HOOFDGROUP	GROEP	NO.
4	41	406
DATUM		
Juli 1989		
BETR.		
Afsteyning Koppelingskabel		
480, LHD

Dit Service Bulletin is een **aanvulling** op Servicehandboek Reparatie en onderhoud, Hoofdgroep 4, Aandrijving 440/480 1988-19.. ,Juli 1988
Dit Service Bulletin **vervangt**: SB 4-41-2

A. Afsteuning van koppelingskabel aan schutbord

Koppelingskabel losnemen

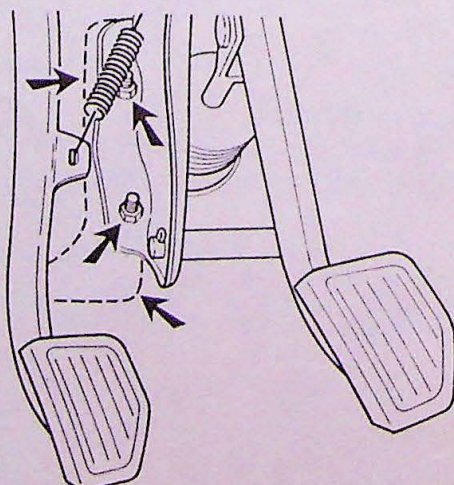
Verwijder de dashboard-onderafdichting. Verwijder de bout met moer uit het kabeloog. Verwijder het kabeloog van de kabel. Trek de kabel compleet met tule (3) naar buiten toe uit.

Isolatiemat wegsnijden

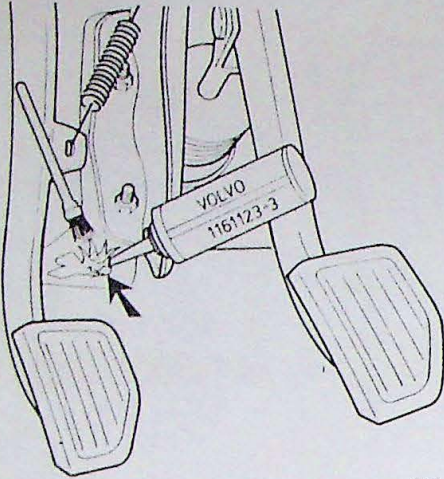
Verwijder de twee linker moeren van de pedaalbak. Verwijder met behulp van een mes een gedeelte van de mat om plaats te maken voor de steun. (zie stippellijn)

Schutbord repareren

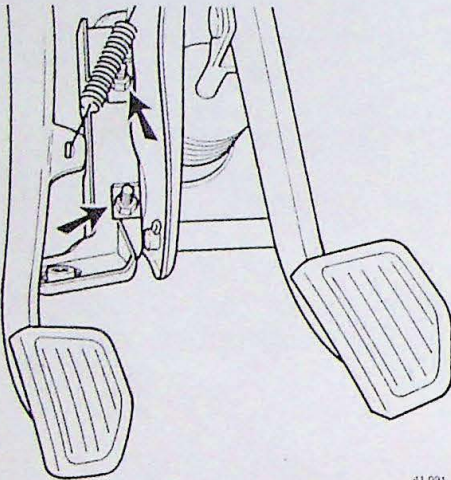
Kit eventuele scheurtjes af met nadenkit
O/N 1161123-3, dit om het schutbord waterdicht
en corrosiebestendig te maken.

Steun aanbrengen

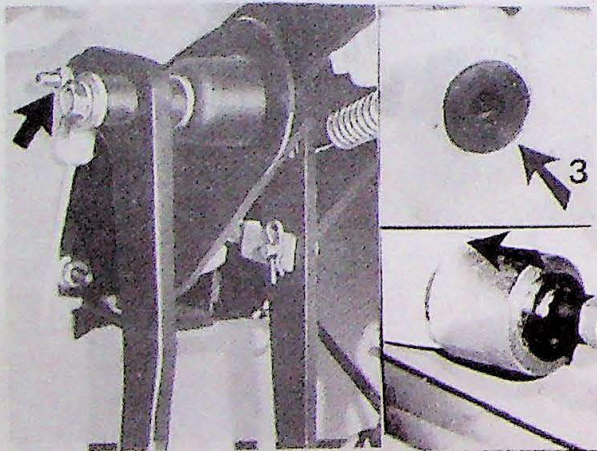
Plaats de steun en breng de moeren van de
pedaalbak aan.
Aanhaalmoment 24Nm

**Koppelingskabel aanbrengen**

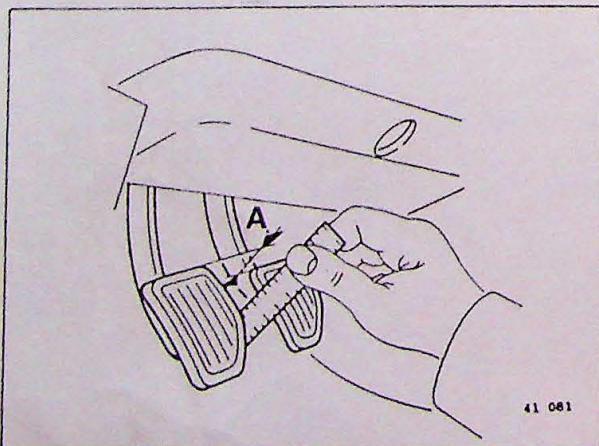
Plaats de tule in het schutbord en breng de
kabel in. Breng de kabel aan in het kabeloog en
monteer deze aan het koppelingspedaal.
Aanhaalmoment 14Nm
